（仮称）上ノ国第二風力発電事業
環境影響評価準備書
補足説明資料

平成30年12月

電源開発株式会社

1. 各風車のFHについて（河野顧問）【準備書P11～53】

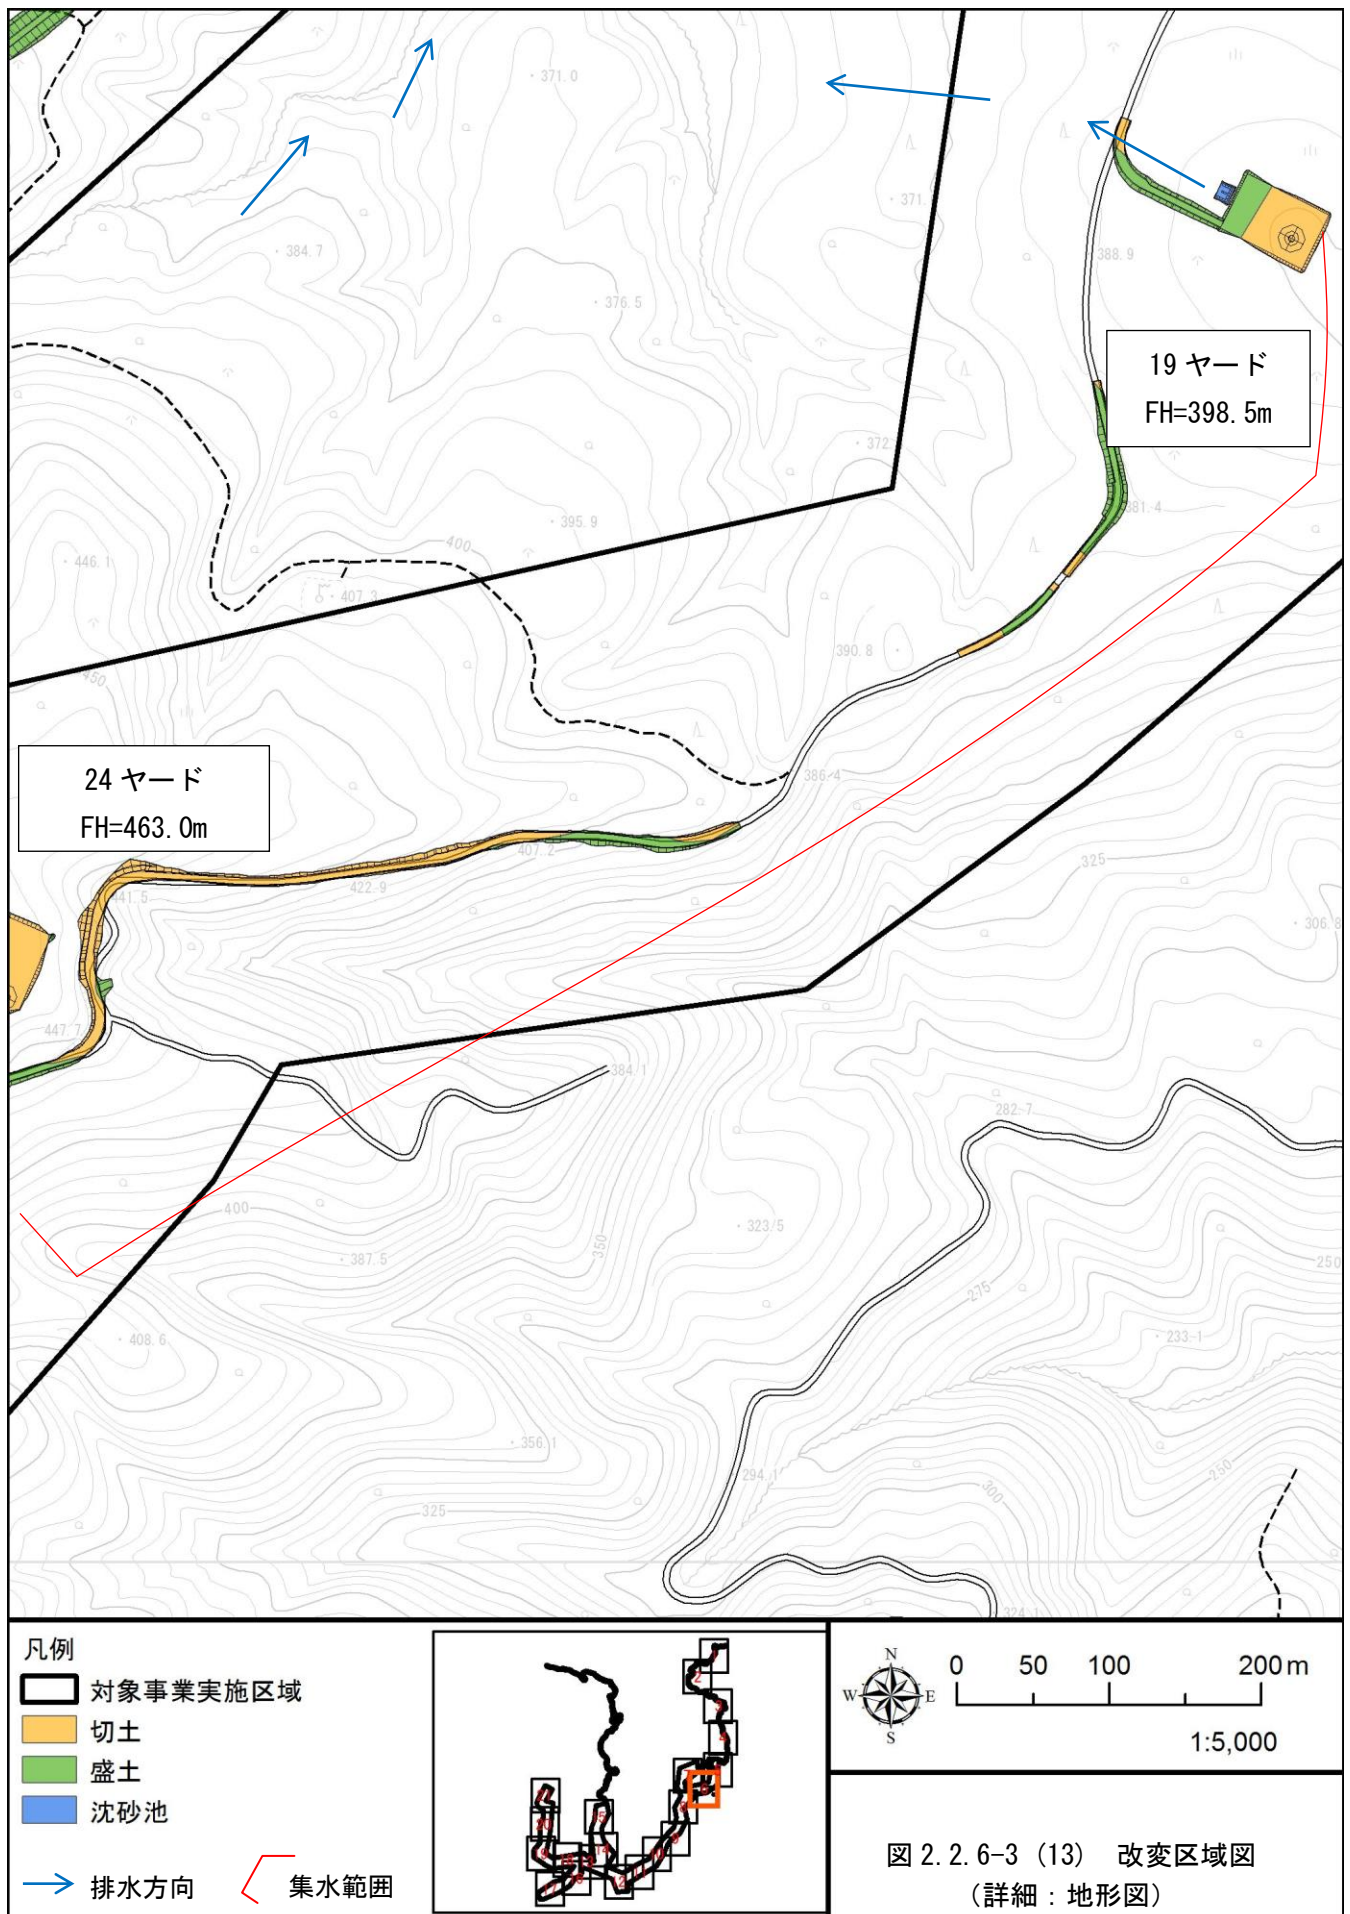
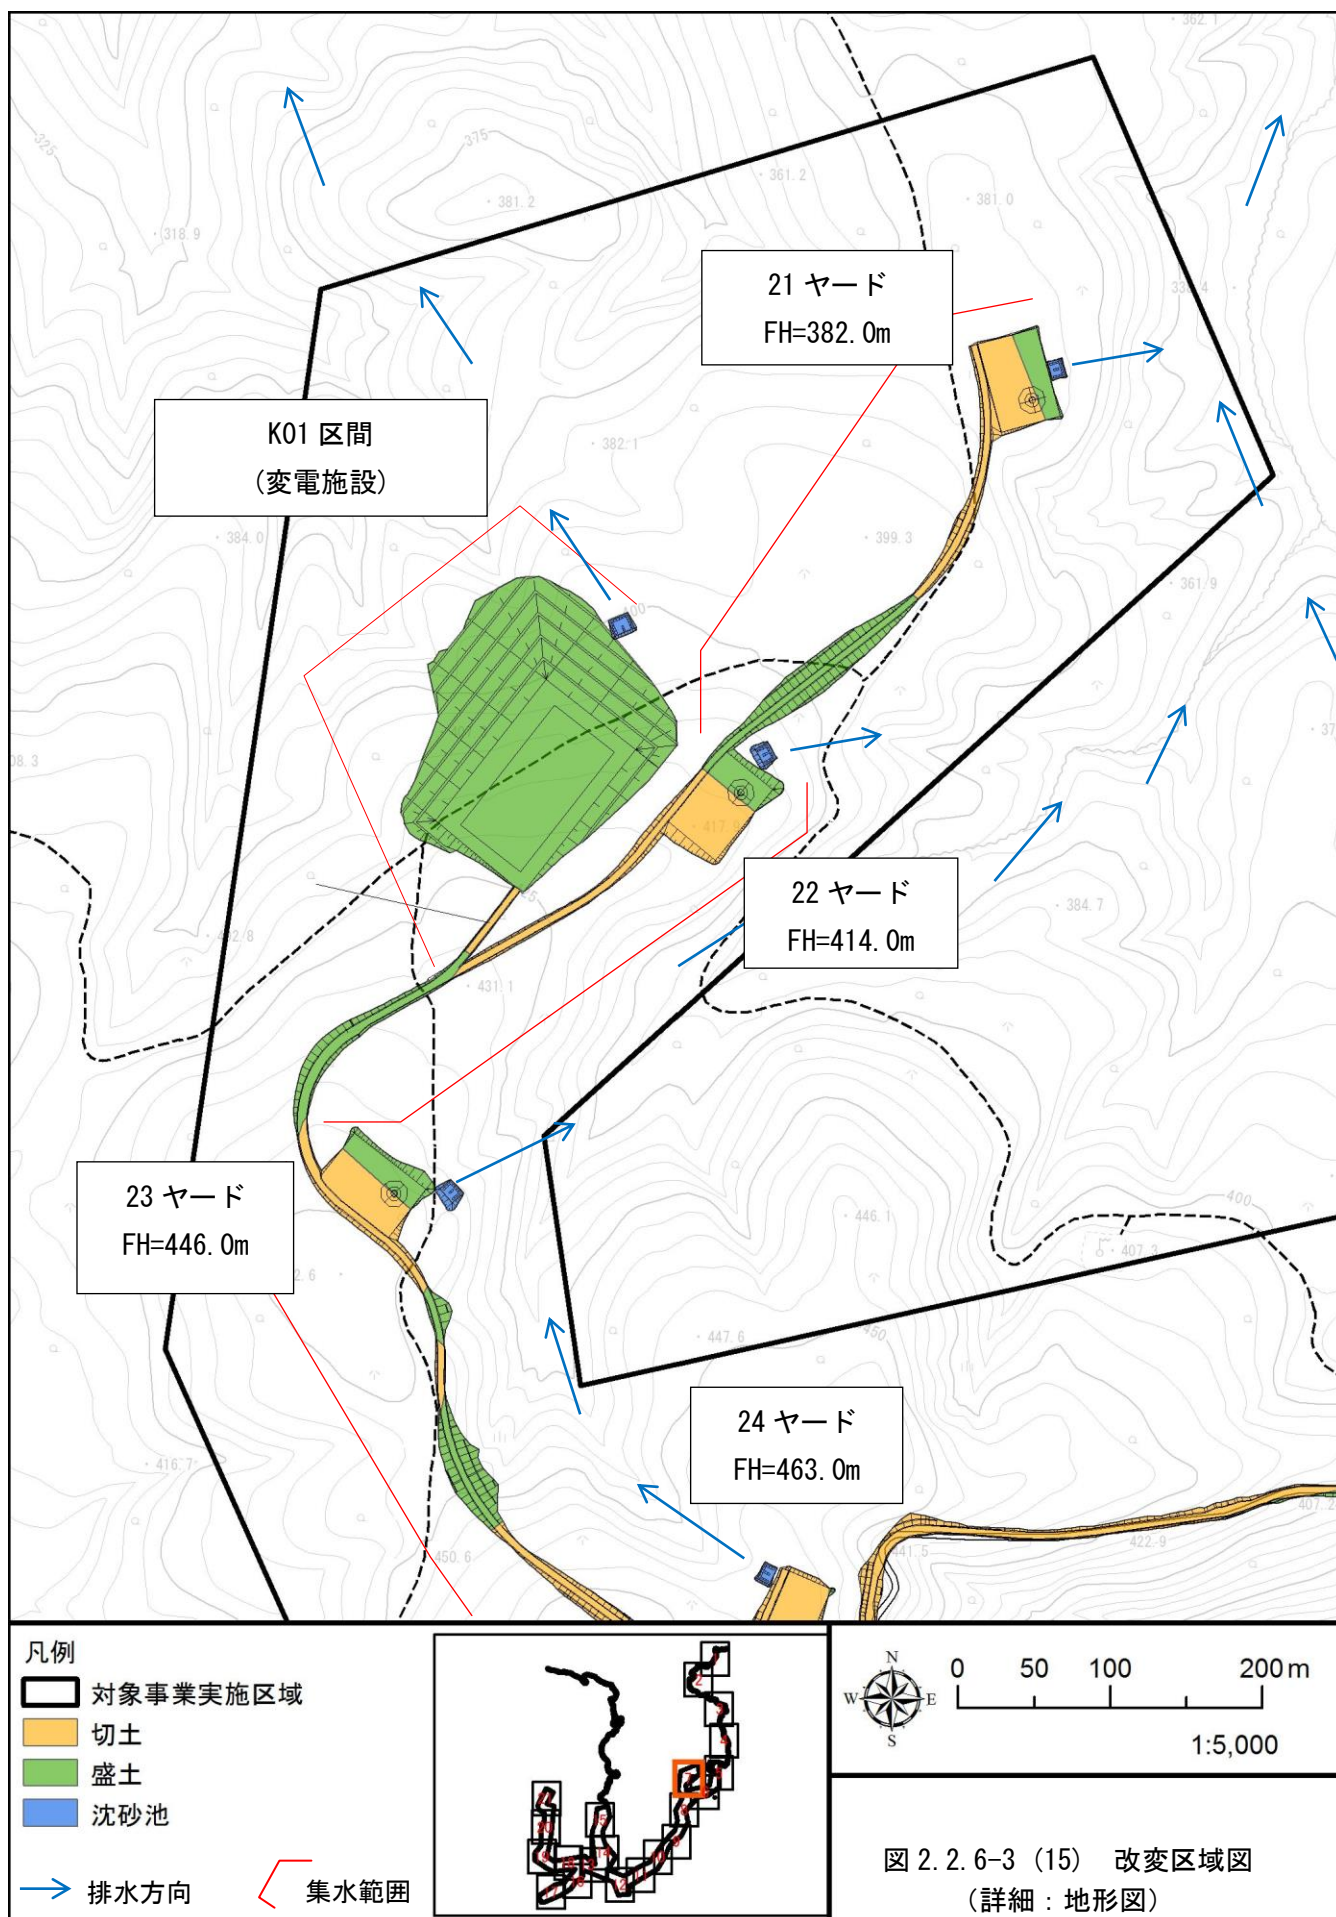
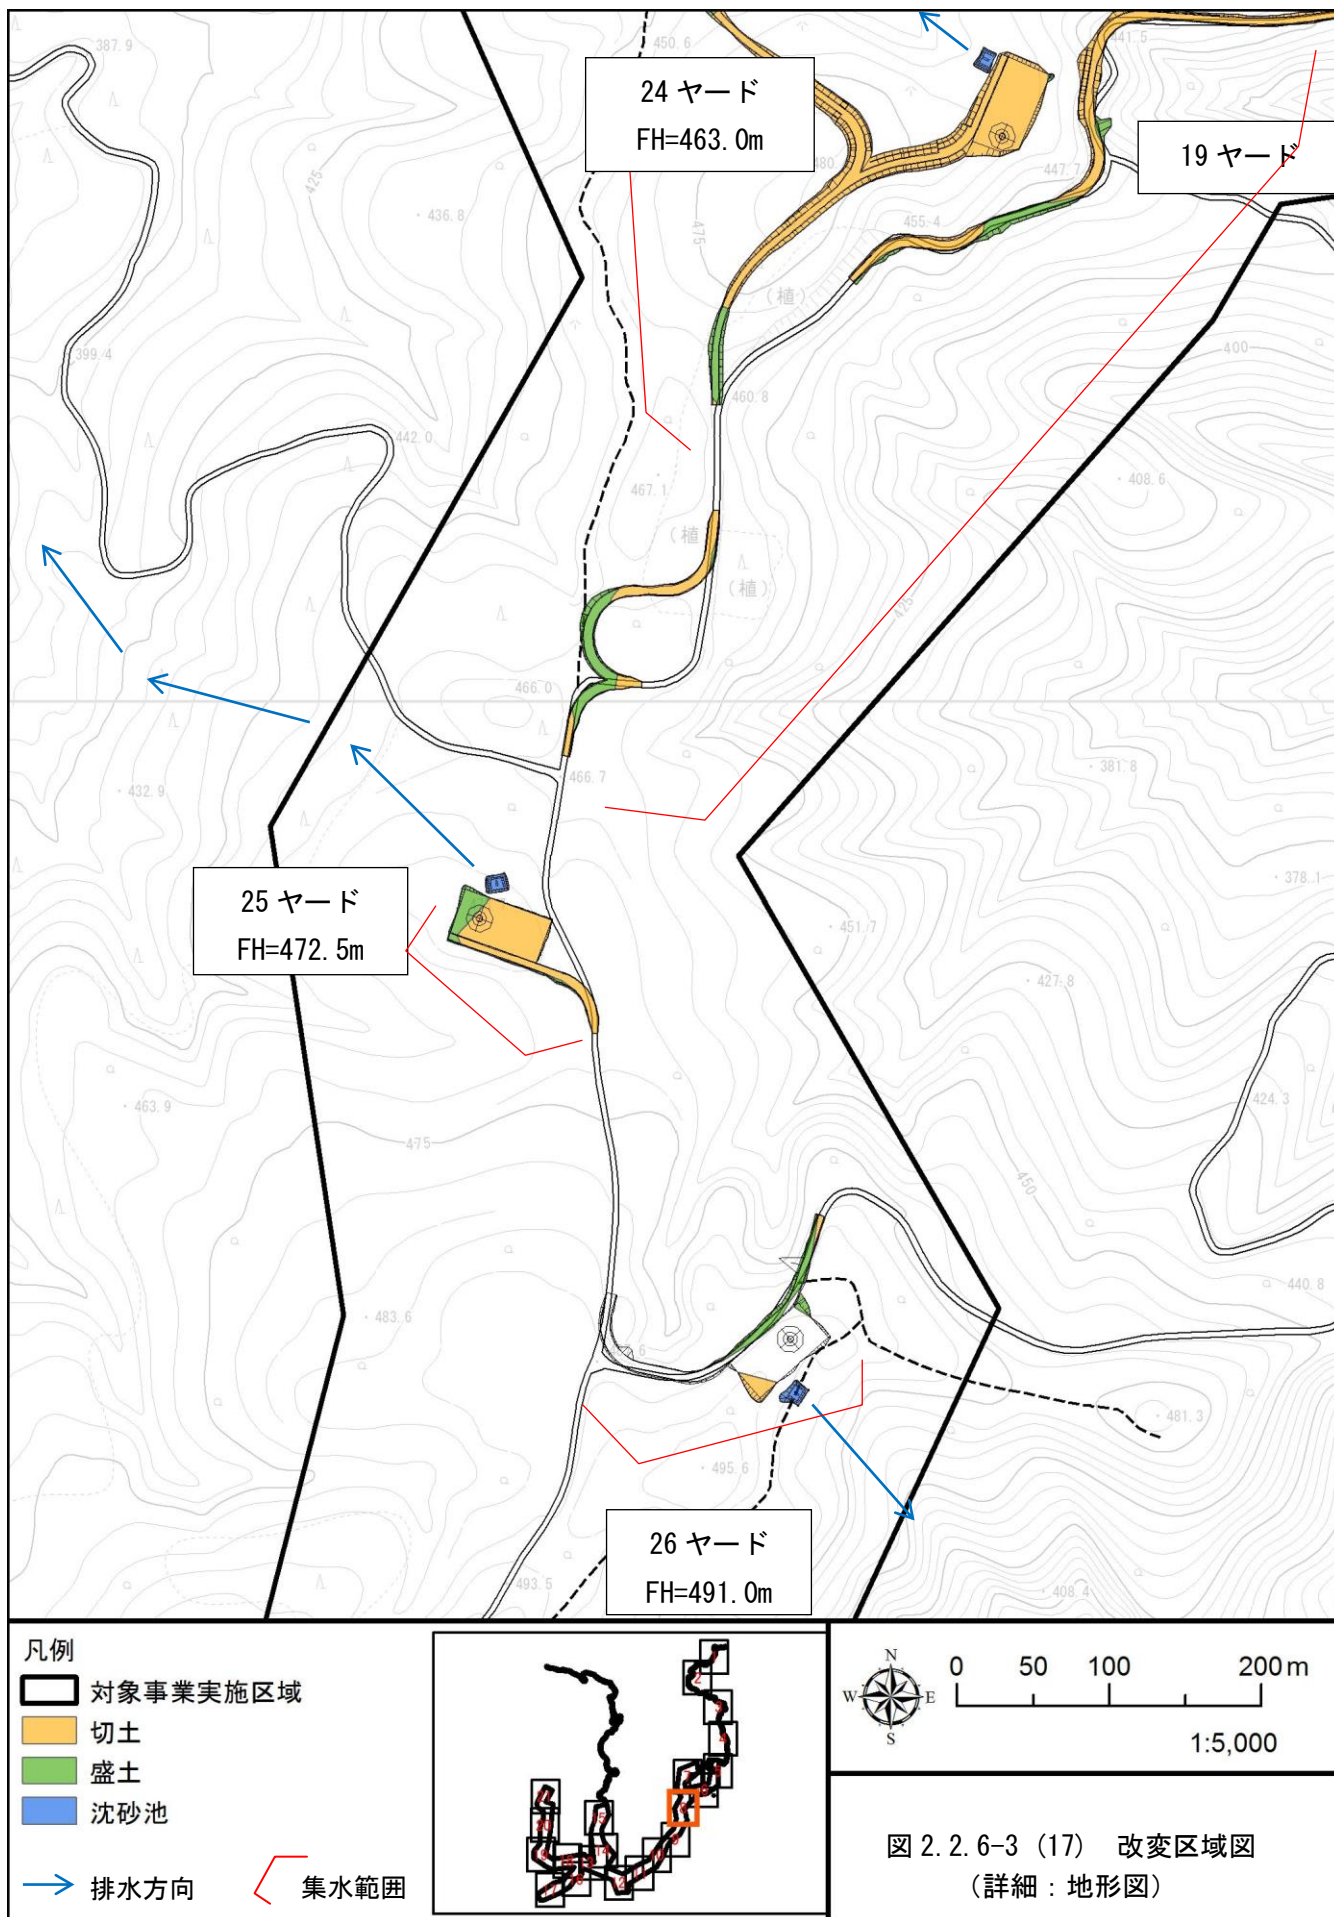
改変区域図中に各風車の FH を追記してください。

改変区域図中に各風車の FH を追記したものを、次頁より示します。
